Governo do Distrito Federal
Controladoria-Geral do Distrito Federal
Subcontroladoria de Controle Interno

RELATÓRIO DE AUDITORIA
Nº 2/2020 - DATOS/COLES/SUBCI/CGDF

Unidade: Secretaria de Estado de Obras e Infraestrutura do Distrito Federal
Processo nº: 00480-00002489/2020-32
Assunto: Projeto das obras de pavimentação asfáltica, meios-fios, drenagem pluvial e obras de artes especiais em Vicente Pires
Ordem(ns) de Serviço: 101/2019-SUBCI/CGDF de 04/06/2019
Prorrogação: 126/2019-SUBCI/CGDF de 22/07/2019 e 138/2019-SUBCI/CGDF de 16/08/2019
Nº SAEWEB: 0000021644

A execução deste trabalho considerou o seguinte problema focal: *Os projetos que serviram de base à licitação das obras de pavimentação asfáltica, meios-fios, drenagem pluvial e obras de artes especiais em Vicente Pires são adequados e suficientes, segundo os normativos e as boas práticas aplicáveis?*

Figura 1.2.1 - Mapa de Locação dos furos de sondagem para o Projeto de Drenagem (fl. 1157).

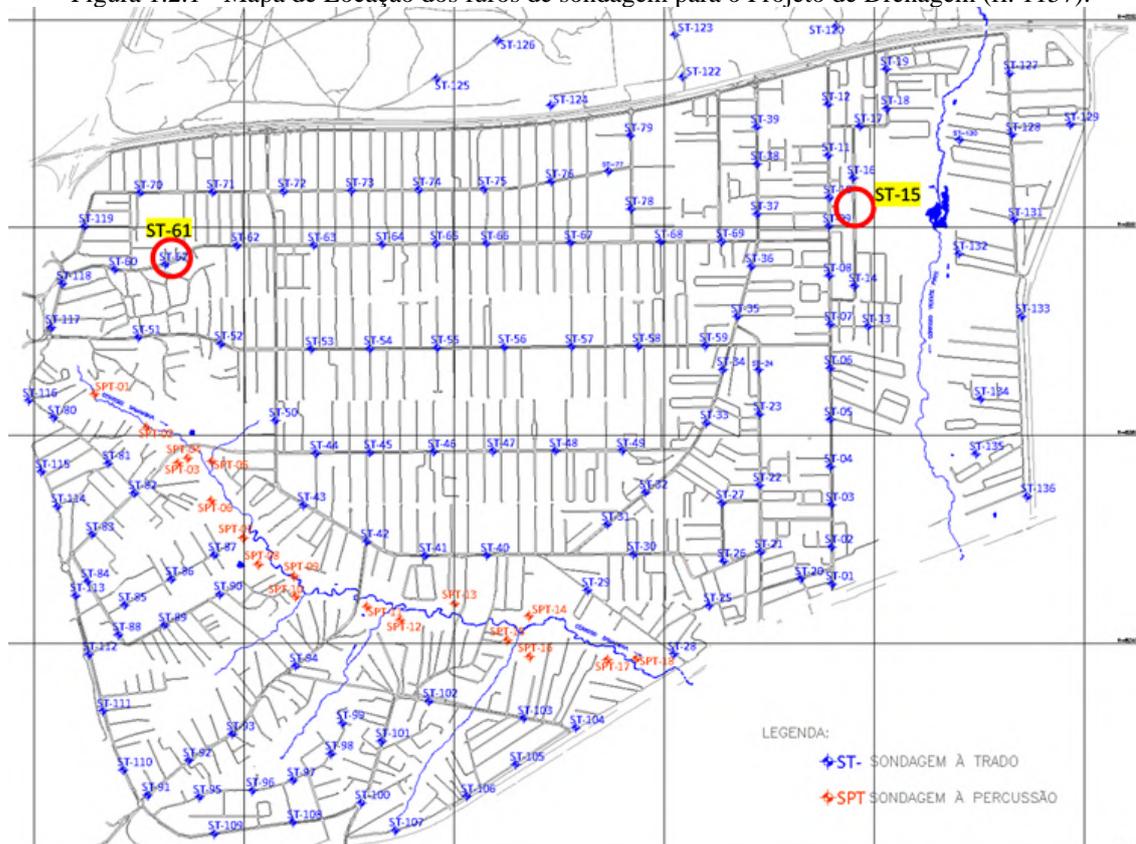
Dessa forma, considerando que somente foram realizadas sondagens a trado para o levantamento geotécnico dos locais a serem implantadas as redes de drenagem do SHVP, sendo que essas somente possibilitaram a caracterização do subleito até uma profundidade máxima de 5,00 m, e não foram realizadas sondagens específicas nos locais em que a rede ultrapassa consideravelmente essa profundidade, resta caracterizada a insuficiência das sondagens a fim de se definir, com precisão, os materiais a serem trabalhados e os serviços associados, de forma que as soluções técnicas sejam suficientemente detalhadas e, assim, minimizar a necessidade de reformulações do sistema durante a realização das obras.

Além disso, de acordo com o Termo de Referência da NOVACAP de 2012, no local designado para a implantação de cada bacia de detenção deveria ter sido realizado, no mínimo, 3 (três) furos de sondagem a trado e 2 (dois) furos de sondagem a percussão.

Entretanto, pela Figura 1.2.1, nota-se, de pronto, que sequer foram realizadas sondagens a percussão ao longo das margens do Córrego Vicente Pires, muito menos nos exatos locais previstos para implantação das 6 (seis) bacias de detenção, conforme detalhado na Figura 1.2.3. Identifica-se, também, que nem ao menos foram realizadas sondagens a trado nas proximidades dos locais de implantação dessas bacias.

Figura 1.2.2 – Seções das Redes 132 e 133 do Lote 10 que foram previstas em projeto para serem executadas em profundidade superior a 5,00 m.

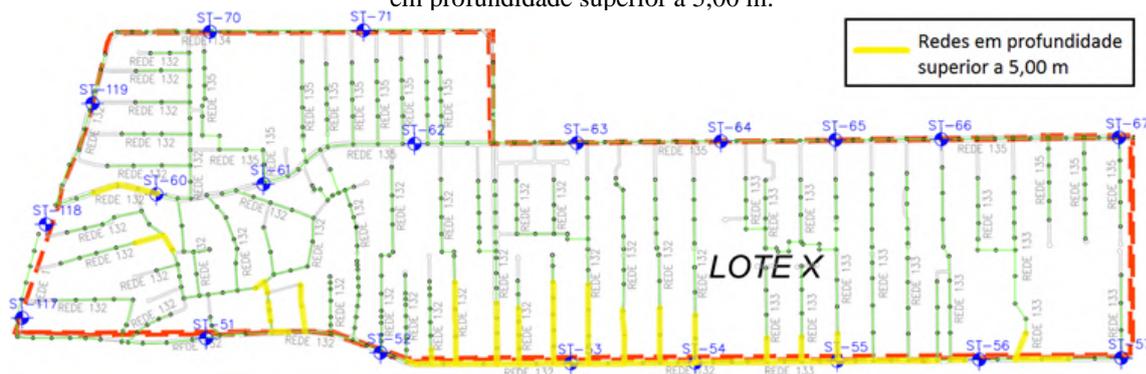
todas as seções das redes desse lote que foram projetadas para serem realizadas em profundidade superior a 5,00 m, sendo que os locais exatos estão representados em amarelo na Figura 1.2.2.

Figura 1.2.3 – Localização das bacias de detenção com lançamentos no Córrego Vicente Pires, conforme projeto da TOPOCART.

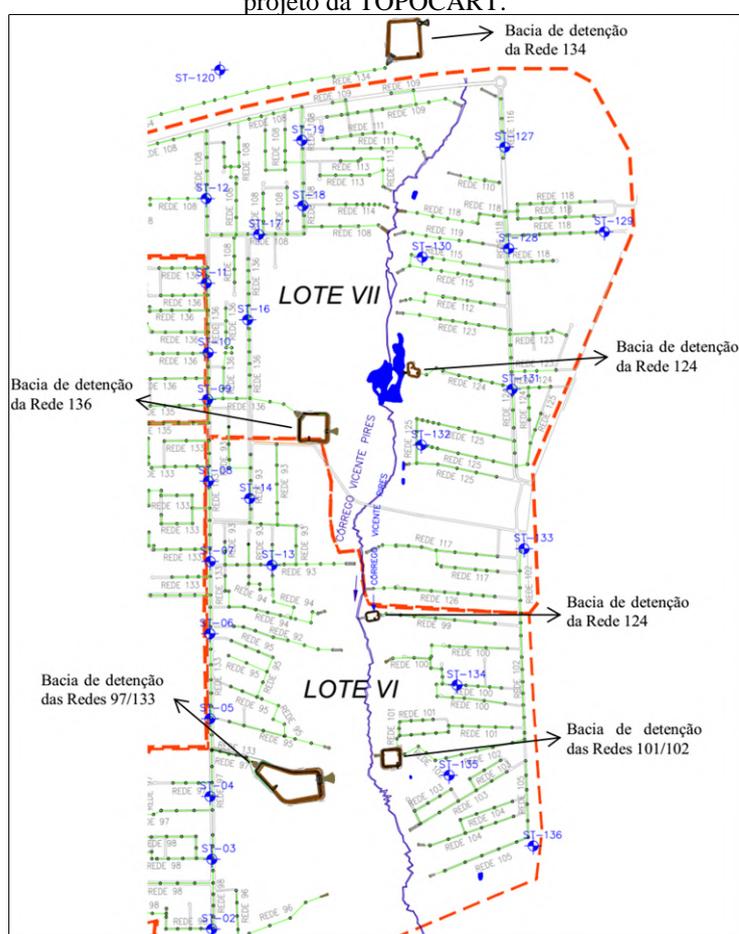
Referência da NOVACAP, deveriam ter sido realizados, no mínimo, 2 (dois) furos de sondagem a percussão para cada bacia, o que totalizaria 44 (quarenta e quatro) ensaios SPT. Salienta-se, inclusive, que nem todos os furos de sondagem a percussão realizados coincidem com os exatos locais previstos para implantação das bacias. Tampouco foram identificadas sondagens a trado nos exatos locais das bacias de retenção localizadas nas margens do Córrego Samambaia e afluentes.

Figura 1.2.5 – Lotes afetos ao trecho médio do Córrego Samambaia.

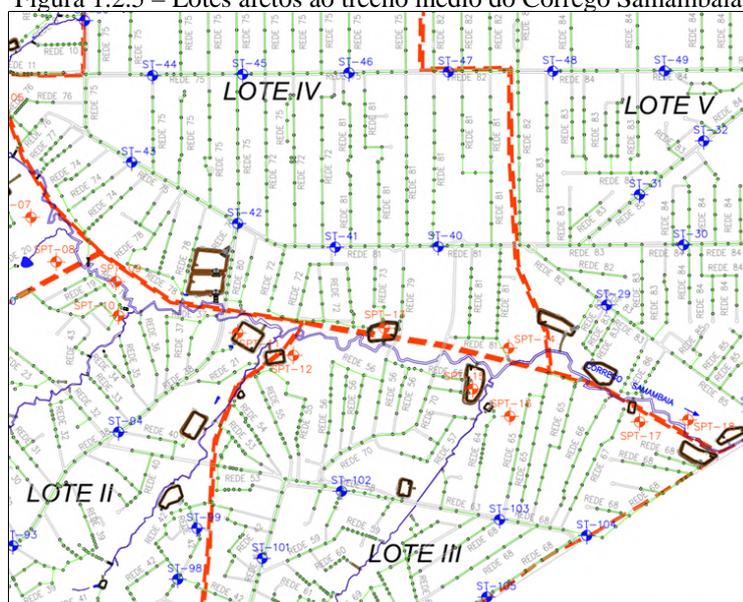
Da análise das planilhas orçamentárias para as obras do sistema de drenagem de águas pluviais desses lotes, nota-se que os serviços relacionados a características do solo para execução da rede de drenagem (Tabela XI.5 do Anexo XI) e das bacias de retenção (Tabela XI.6 do Anexo XI), apesar de contemplarem as etapas de escavação, de escoramento, de preparo do fundo da vala, bem como de aterro, reaterro e compactação do solo, esta por meio de apiloamento, não consignaram qualquer quantitativo de serviço de esgotamento (bombeamento).

redes de drenagem, logo, era de se esperar que o serviço de esgotamento (bombeamento) fosse quantificado na planilha orçamentária, uma vez que, conforme determinado no item 4.5.14.1, da ABNT NBR 15645:2008, durante a execução da obra, quando a escavação atinge o lençol d'água, o terreno deve ser mantido permanente drenado, além do mais, consoante o item 4.1.7.1, da ABNT NBR 12266:1992, o projeto deveria ter sugerido ou indicado o processo de esgotamento (bombeamento) a ser adotado.

Já com relação ao escoramento, nota-se que foi previsto na planilha orçamentária, além do escoramento do tipo descontínuo, escoramento do tipo contínuo, que é o tipo indicado para ser utilizado quando a vala for aberta em solos saturados, uma vez que as fendas (aberturas) entre tábuas e pranchas do escoramento são calafetadas, a fim de impedir que o material do solo seja carregado para o interior da vala, evitando-se o solapamento desta e/ou abatimento da via pública, conforme determina tanto o item 4.2.6.6, da ABNT NBR 12266:1992, quanto o item 4.5.13.14, da ABNT NBR 15645:2008.

Entretanto, constatou-se que os quantitativos de escoramento contínuo e descontínuo consignados nos orçamentos de cada lote não foram apurados com base nas reais necessidades desses serviços. Explica-se: identificou-se nas planilhas eletrônicas de dimensionamento das redes (contidas no CD-ROM acostado à fl. 3225) que o quantitativo de escoramento contínuo de um lote não foi calculado com base nas indicações de solos saturados das sondagens, e sim como sendo 5% do quantitativo total do escoramento descontínuo, sendo que este, por sua vez, foi calculado para a totalidade das redes do lote. Dessa forma, os quantitativos de escoramento contínuo e descontínuo consignados no orçamento de cada lote não refletem as reais necessidades desses serviços, pois seus quantitativos foram estimados e não consideraram os resultados das sondagens realizadas.

Ademais, da mesma forma, constatou-se que quando da elaboração da planilha orçamentária não foi considerado o resultado dessas sondagens ao quantificar, para a totalidade dos serviços de escavação de valas, bem como de escavação para terraplenagem das bacias de retenção, apenas materiais de 1ª categoria, quando deveria ter dimensionado um quantitativo específico para escavações em solos moles em presença de água subterrânea, haja vista a existência desse tipo de solo em alguns locais dos lotes afetos.

Ou seja, como o resultado das sondagens a percussão apontaram a existência de solo mole e água subterrânea, deveria ter sido previsto nas planilhas orçamentárias, para esses locais, serviços associados à fundação indicada no item 4.5.15.2, da ABNT NBR 15645:2008.

Em síntese, evidenciou-se que as planilhas orçamentárias dos lotes afetos ao trecho médio do Córrego Samambaia até sua confluência com a rodovia EPTG não foram elaboradas com base nos estudos técnicos preliminares, uma vez que as sondagens a percussão apontaram a existência de solo mole e água subterrânea em locais próximos às

Figura 1.2.6 – Disposição das redes e dos lançamentos do Lote 3, bem como das sondagens realizadas.

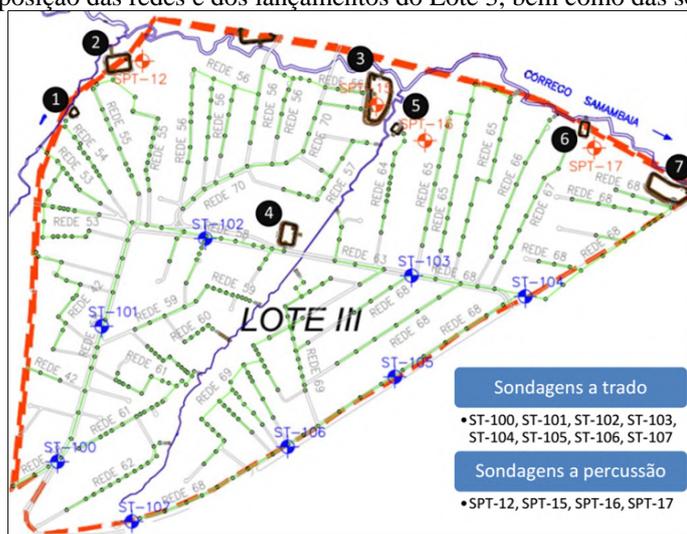
Ocorre que, ainda que o projeto da bacia de detenção tenha sido readequado, essa readequação apenas reduziu sua dimensão, sem, no entanto, alterar o local inicialmente previsto para sua implantação. Dessa forma, os “*serviços novos*” já deveriam ter sido previstos no orçamento inicial do lote, uma vez que o laudo de sondagem do furo SPT-15 já indicava a presença de solo mole, turfa e nível de água.

Mais uma vez o **orçamento licitado não contemplou serviços essenciais para execução das obras licitadas**. A exemplo do ocorrido na solicitação de aditamento tratada no âmbito do Processo nº. 00112-002858/2017, **não foi feita a correta caracterização do solo nos locais de implantação das lagoas das Redes 55 e 64 e do lançamento direto da rede 54**. Consequentemente, o **projeto licitado tornou-se inadequado do ponto de vista técnico**, haja vista a **incapacidade de suporte do solo para instalação dos equipamentos projetados**.

Assim, foi necessário o aumento de quantitativo de alguns serviços para o **reforço do solo** com vistas a promover a estabilização dos sítios de implantação das lagoas de detenção das Redes 55 e 64 e do lançamento direto da rede 54.

Figura 1.2.7 – Local da bacia de detenção da Rede 55.

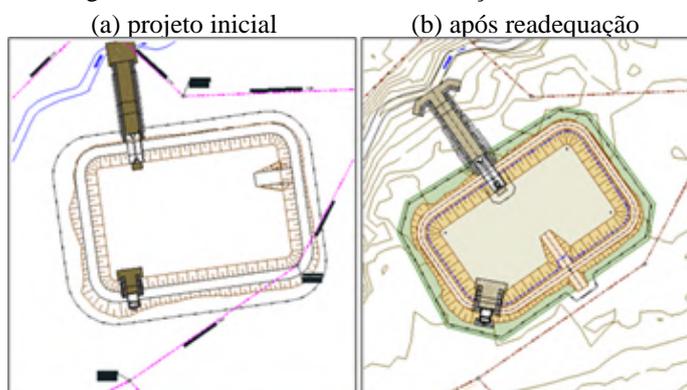
Em função dos estudos mais recentes na área de implantação do reservatório 55, **foi elaborado uma nova concepção do projeto, devido a interferência encontrada pelo levantamento cadastral, no qual foi verificado uma interposição entre a rede de esgoto executada (recentemente) pela CAESB e a estrutura em talude do reservatório, além de outro ponto de interferência entre a rede e o canal de dissipação.**

De encontro a esse problema a **solução** encontrada foi um **novο posicionamento** do reservatório da rede 55. Apresenta-se a seguir uma revisão do projeto (novo layout de implantação), **locado de forma a executar sua função sem possuir interferências.**

Ou seja, com o novo posicionamento da bacia de detenção, identificou-se a presença de material de baixa capacidade de suporte (solo mole) e ainda a presença elevada do lençol freático. Ocorre que, conforme se nota da Figura 1.2.7, o novo posicionamento da bacia de detenção pouco alterou a disposição inicial da bacia, e, assim sendo, o laudo de sondagem do furo SPT-12, já havia a indicado a presença de solo mole até 8,45 m de profundidade, sendo que nos 4,00 m iniciais havia, inclusive, a presença de turfa, bem como o nível de água havia sido identificado em 2,76 m de profundidade.

Figura 1.2.15 – Detalhe das seções das redes do Lote 10 que foram previstas em projeto para serem executadas em profundidade superior a 5,00 m.

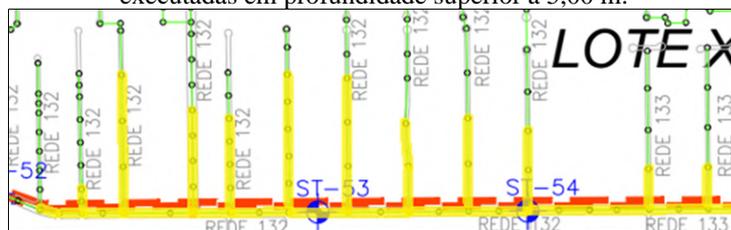
Comparando os locais indicados na Figura 1.2.14 com os locais onde havia a previsão em projeto para ser executada rede de drenagem em profundidade superior a 5,00 m (Figura 1.2.2, apresentada na seção “b.2. Sondagens insuficientes para determinar as reais necessidades de serviços” e redimensionada para melhor comparação na Figura 1.2.15), evidencia-se que os locais onde foram realizadas as sondagens são, em geral, os locais onde havia a previsão de execução de rede de drenagem em profundidade superior a 5,00 m e que não foram investigados na fase de projeto, corroborando com a conclusão de que as sondagens realizadas na fase de projeto foram insuficientes para se caracterizar com precisão os materiais a serem trabalhados quando da execução das obras.

Figura 1.3.1 – Superposição das 2 bacias de contribuição do SHVP com os 11 lotes da Concorrência nº 019 /2014 – ASCAL/PRES.

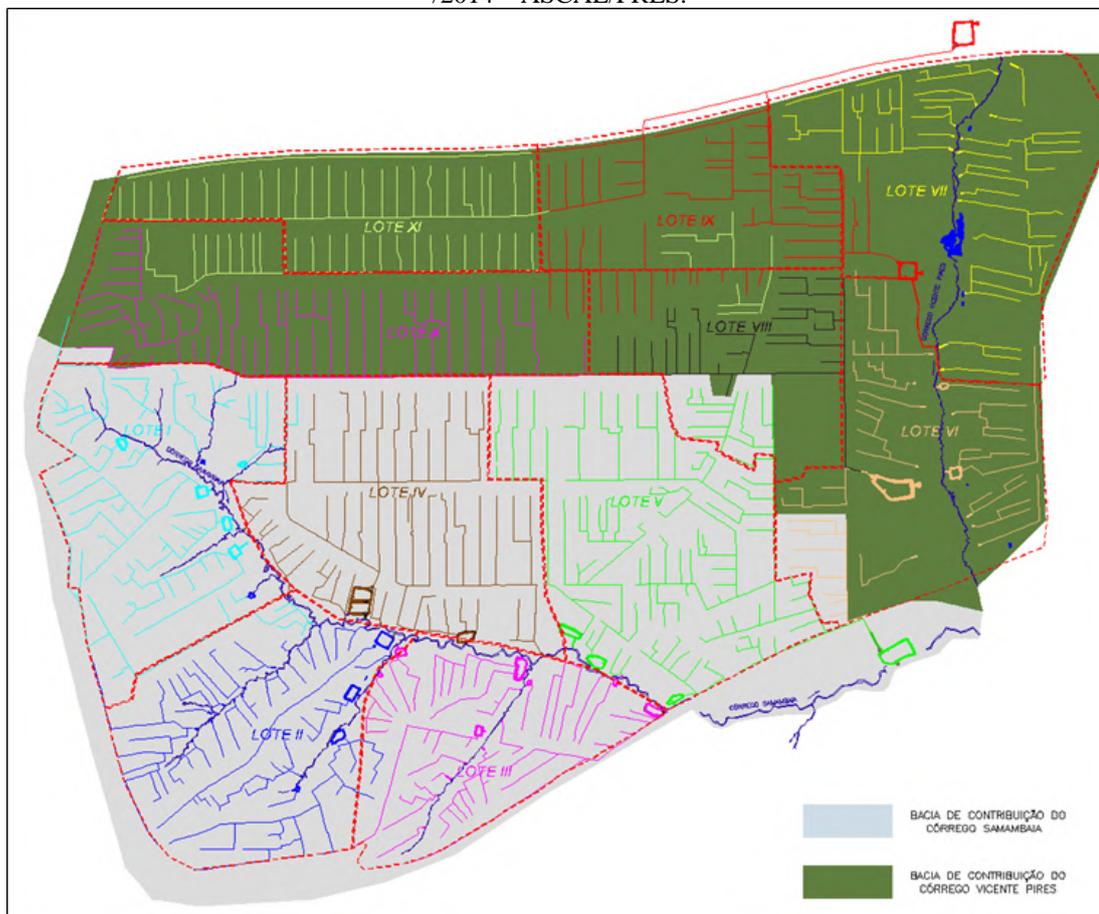
A primeira planta, intitulada DRN/TOP – 046/07, foi identificada no Volume 01/14 do Caderno IV/V do Projeto de Drenagem constante do CD-ROM do processo principal das obras de execução (fl. 2327) e foi elaborada pela empresa projetista TOPOCART em agosto de 2010. Nessa planta, o SHVP é dividido em 2 (duas) grandes bacias de contribuição, uma referente ao Córrego Samambaia a oeste e a outra referente ao Córrego Vicente Pires a leste, conforme apresentado na Figura 1.3.1.

Figura 1.4.4 – Marcação de obstáculos no sistema viário projetado pela TOPOCART.

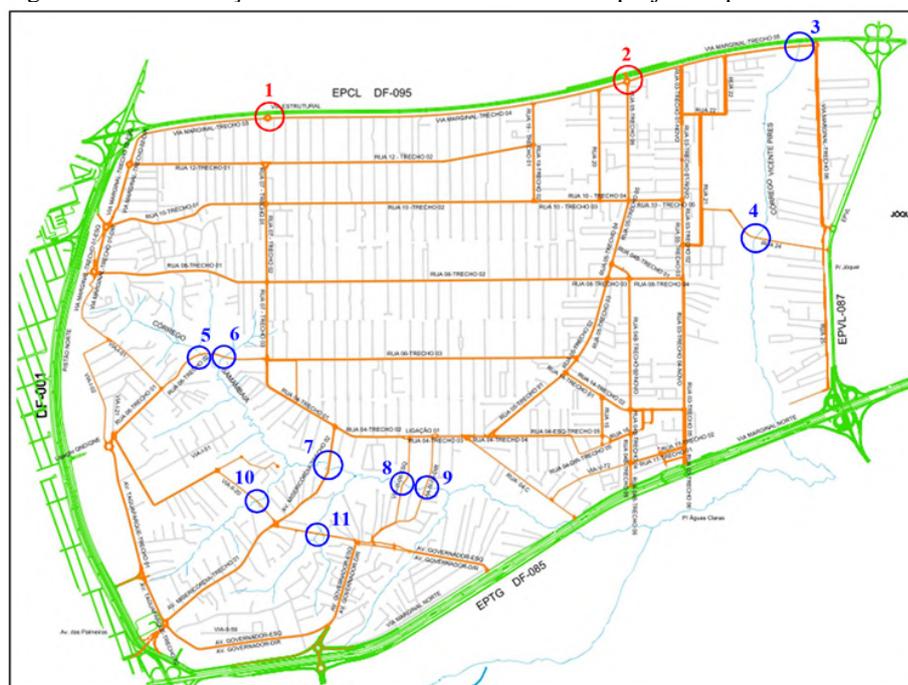
Ainda nesse sentido, observou-se que na solução apresentada pela TOPOCART há obstáculos que precisariam ser transpostos, a fim de que o sistema viário, como um todo, fosse funcional, isto é, fosse capaz de exercer o fim a que se destina, que é permitir o tráfego pelas vias projetadas. A indicação desses obstáculos é feita por meio de “marcadores circulares” na Figura 1.4.4.

Figura 1.4.7 – Obstáculo nº 10 (Córrego Samambaia).

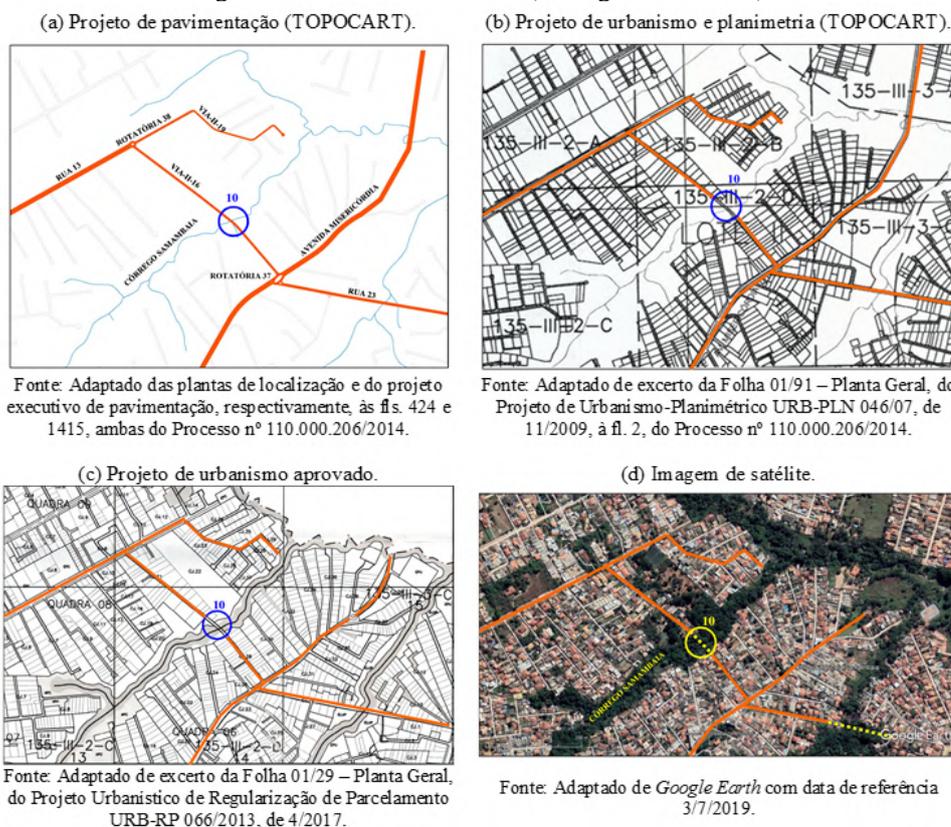
Em semelhante análise, o obstáculo nº 10 consiste no Córrego Samambaia e está situado no Lote 2, mais especificamente, no meio da “Via-II-16”, que interliga a “Rotatória 38” (da “Rua 13”) com a “Rotatória 37” (da “Avenida Misericórdia – Trecho 2”), no sentido sudeste da Figura 1.4.7.

Figura 1.5.2 – Trechos das Redes 38 e 39 do Lote 2.

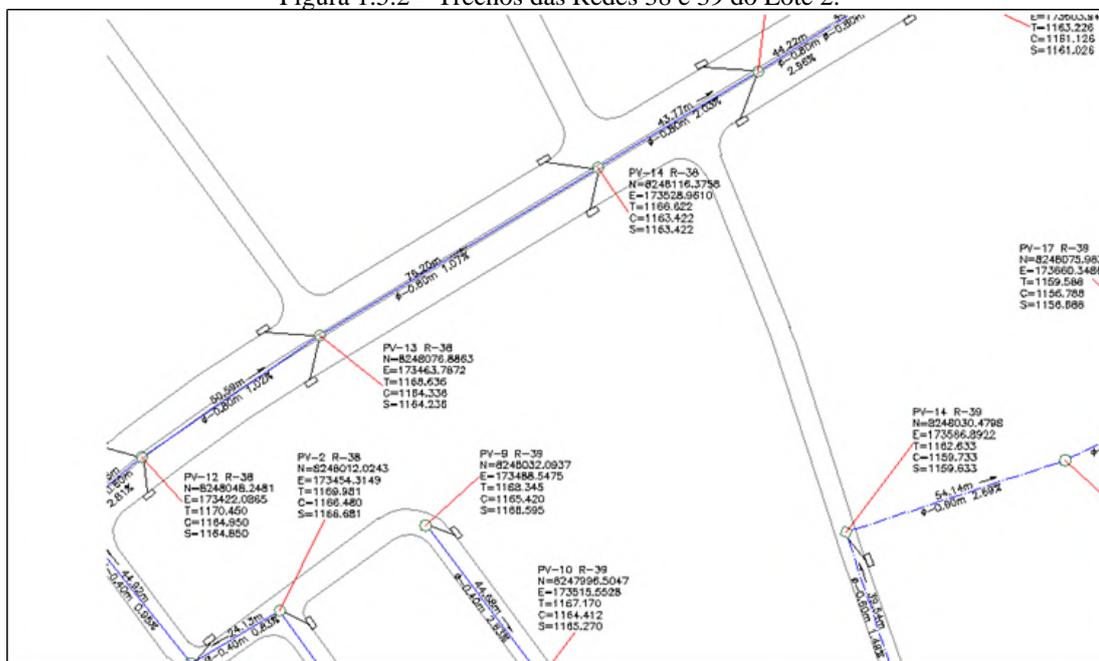
As Figuras 1.5.1 e 1.5.2, a seguir, ilustram alguns casos nos quais é possível verificar que não existe essa padronização de 2 (duas) bocas de lobo para cada PV.

Figura 1.5.3 – Áreas de contribuição de redes do Lote 2.

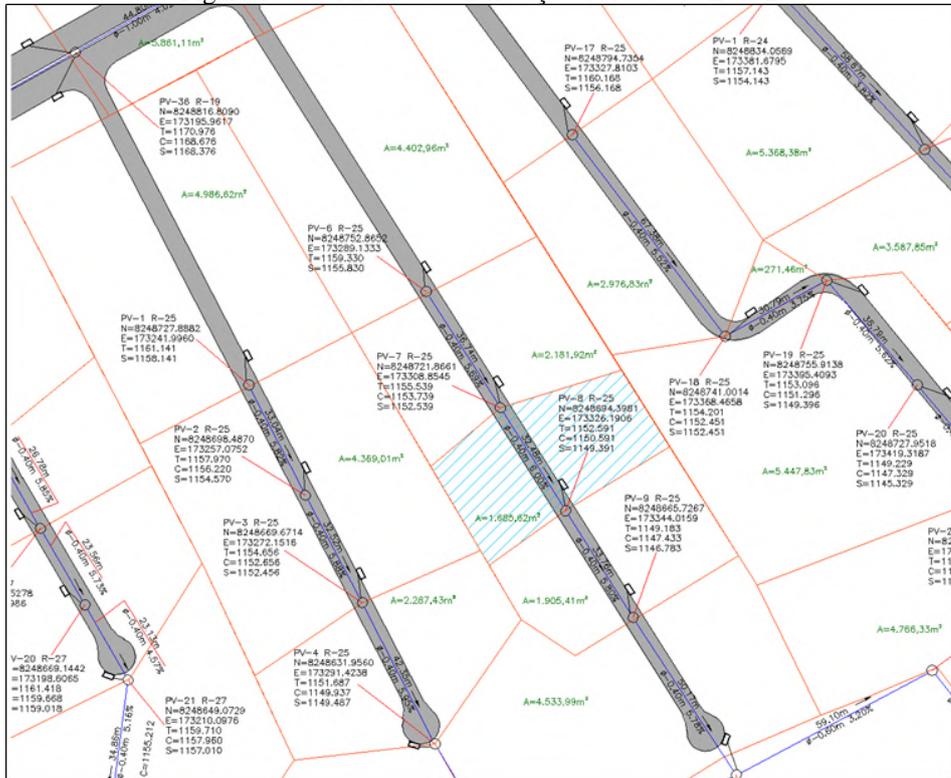
Inclusive, o Manual de Drenagem e Manejo de Águas Pluviais Urbanas do DF[22] utiliza como método de distribuição de bocas de lobo a delimitação da área de contribuição, que compreende o trecho entre o PV de montante e de jusante. Para exemplificar, na Figura 1.5.3, para o dimensionamento do coletor a partir do PV-8, a área de contribuição compreenderá a área delimitada entre o PV-7 e o PV-8 (área hachurada em azul).

Figura 1.5.4 – Detalhes do poço de visita para redes de drenagem com diâmetro de 600 mm.

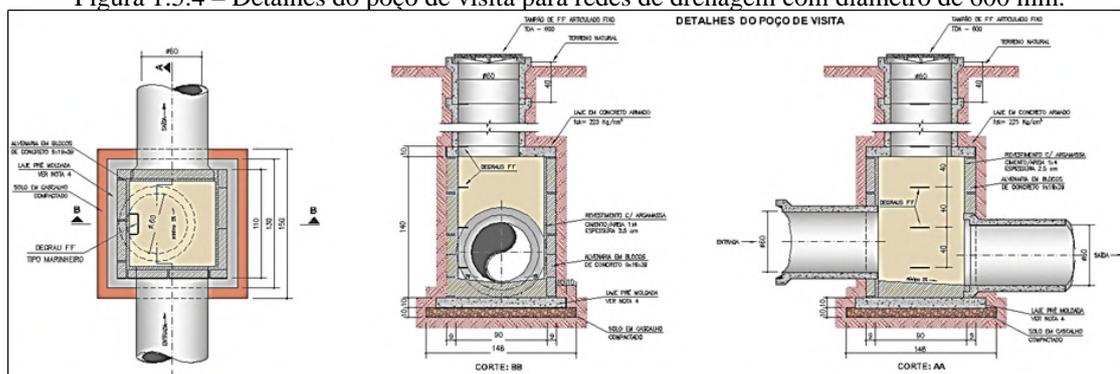
O método construtivo adotado pela NOVACAP para os modelos de PV para redes com diâmetro de 600 mm e 800 mm constam do projeto de drenagem, respectivamente, nas plantas “DRN-046/07 - folha 1/5” e “DRN-046/07 - folha 2/5” (acostadas no CD-ROM da fl. 2327). No primeiro caso, utiliza-se, nas paredes de vedação, alvenaria em blocos de concreto nas dimensões 9 x 19 x 39 cm, e, no segundo caso, nas dimensões 19 x 19 x 39 cm, conforme Figuras 1.5.4 a 1.5.7 e Tabelas 1.5.13 e 1.5.14 abaixo.
